เรื่อง	แก้ไขข้อกำหนดค่าแรงขันสกรูถ่ายน้ำมันเครื่อง สำหรับรุ่น Blue Power	ระบบ
รุ่นรถ	D-MAX Blue Power เครื่องยนต์ RZ4E-TC และ 4JJ1-TCX	เครื่องยนต์

เครื่องยนต์ 4JJ1-TCX (4x2)

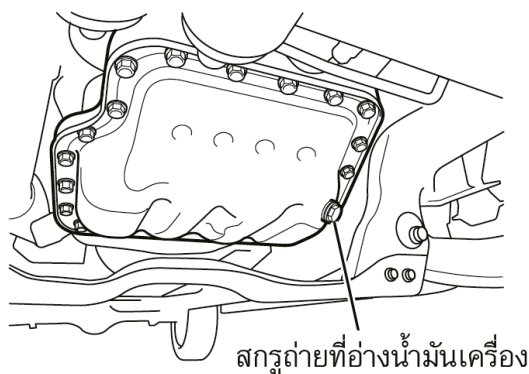
ค่าแรงขันสกรูถ่ายน้ำมันเครื่อง	ค่าแรงขันเดิม	ค่าแรงขันกำหนดใหม่
	4JJ1-TCX และ RZ4E-TC 44 นิวตัน-เมตร / 4.5 กก.-ม. (33 ปอนด์-ฟุต)	4JJ1-TCX : 44 นิวตัน-เมตร / 4.5 กก.-ม. (33 ปอนด์-ฟุต) (ค่าแรงขันเดิม)  RZ4E-TC : 83 นิวตัน-เมตร / 8.5 กก.-ม. (61.5 ปอนด์-ฟุต)
